Regione **Liguria**
Comune di **Cairo Montenotte (SV)**
Proponente **F.E.R.A. S.r.l.**

Parco eolico
"Cascinassa"

Progetto Definitivo

Proposta di Adeguamento Funzionale Migliorativo

ALLEGATO B

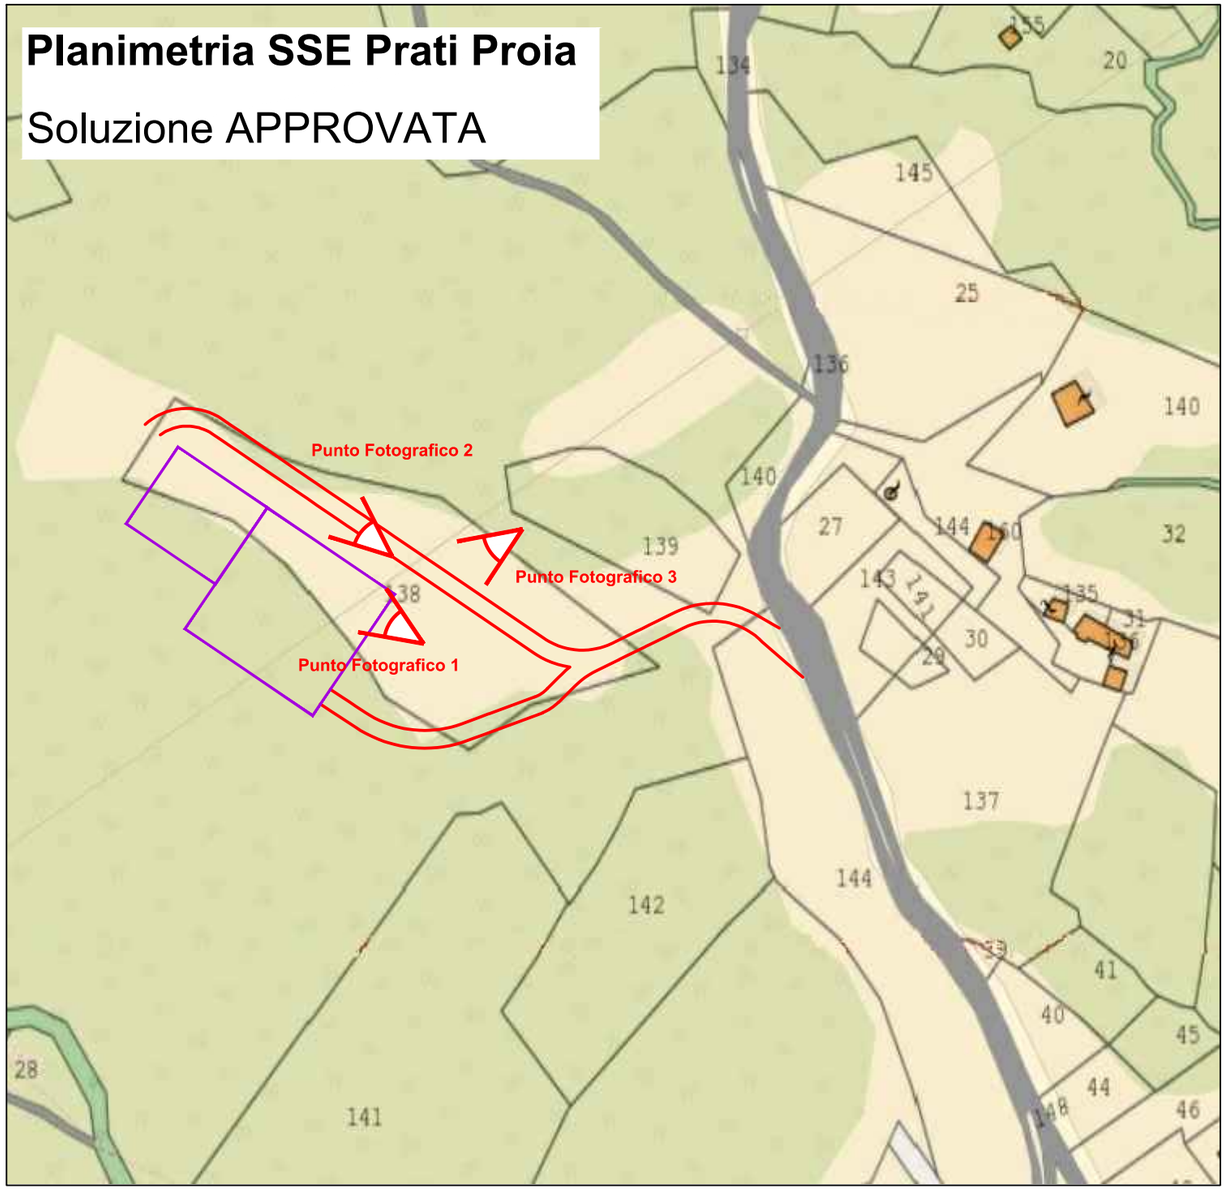
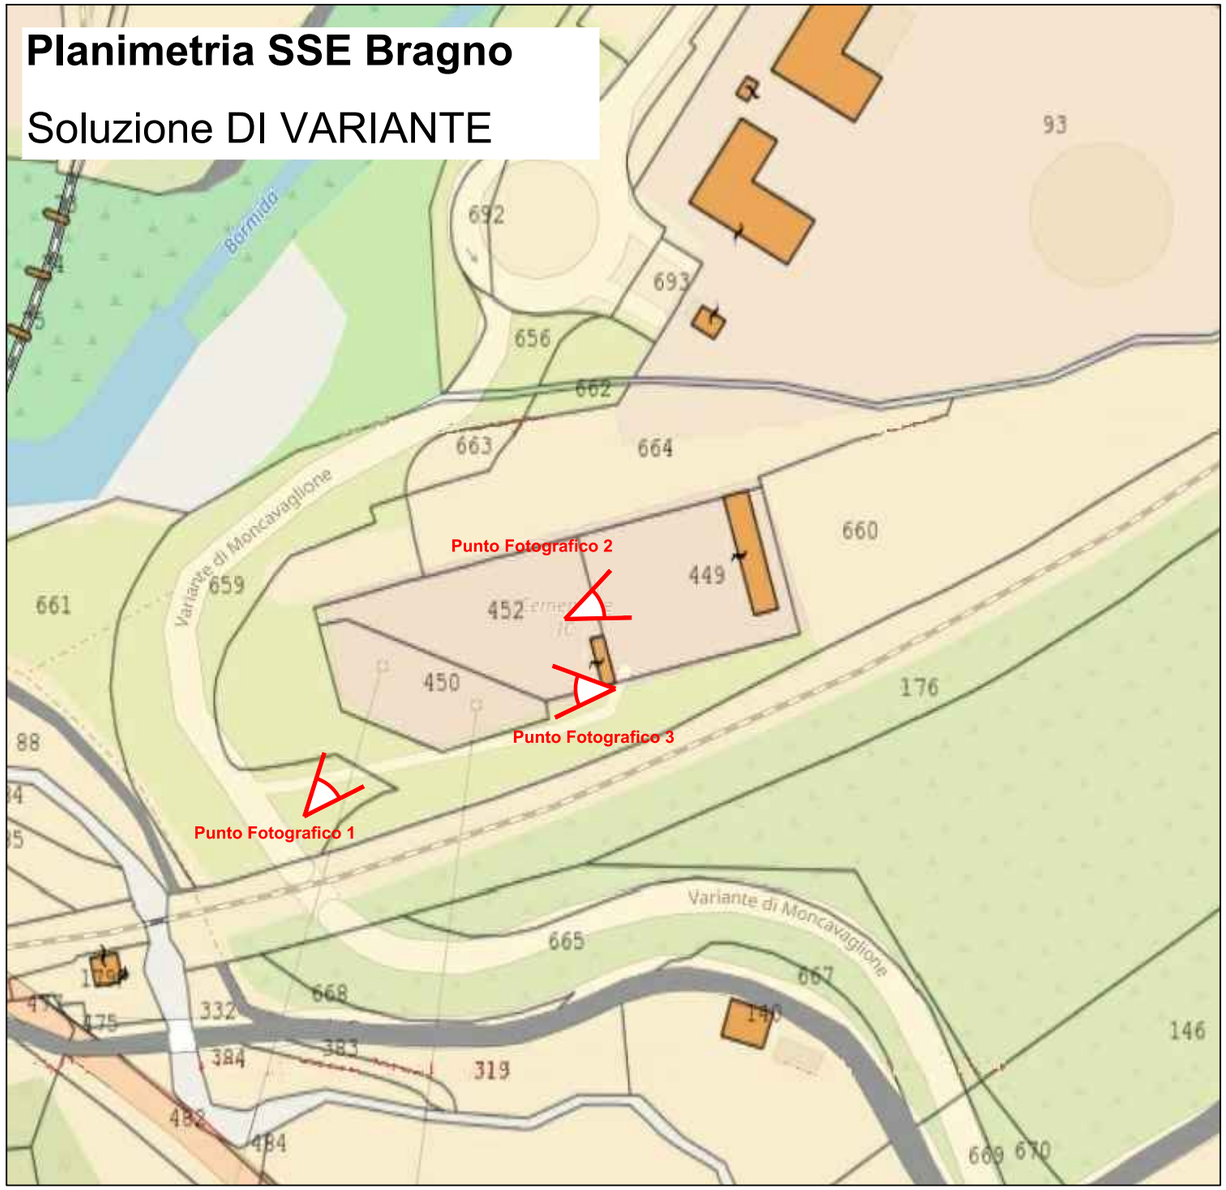
FERA s.r.l. propone di spostare il punto di allaccio alla RTN dall'area approvata in località Prati Proia, comune di Giusvalla (SV), ad una SSE già esistente in Comune di Cairo Montenotte (vedi ALL. A, B e C e tavole 2.5 Rev.C e 2.6 Rev.B).

Lo spostamento comporta la non realizzazione della SSE approvata in località Prati Proia in comune di Giusvalla (SV).

FERA S.r.l. intende ottimizzare il progetto "Cascinassa" proponendo la modifica del punto di allaccio da una SSE di nuova realizzazione approvata in località Prati Proia in comune di Giusvalla ad una SSE esistente in comune di Cairo Montenotte, entrambe in provincia di Savona. Non sarà pertanto più necessario realizzare una nuova SSE.

La SSE esistente alla quale prevedere il nuovo allaccio per il progetto del parco eolico di Cascinassa si trova nell'area industriale ed artigianale di Bragno nel Comune di Cairo Montenotte (SV).

La SSE fu costruita a servizio di un cementificio (Cementilce) mai entrato in funzione, pertanto attualmente risulta inutilizzata.
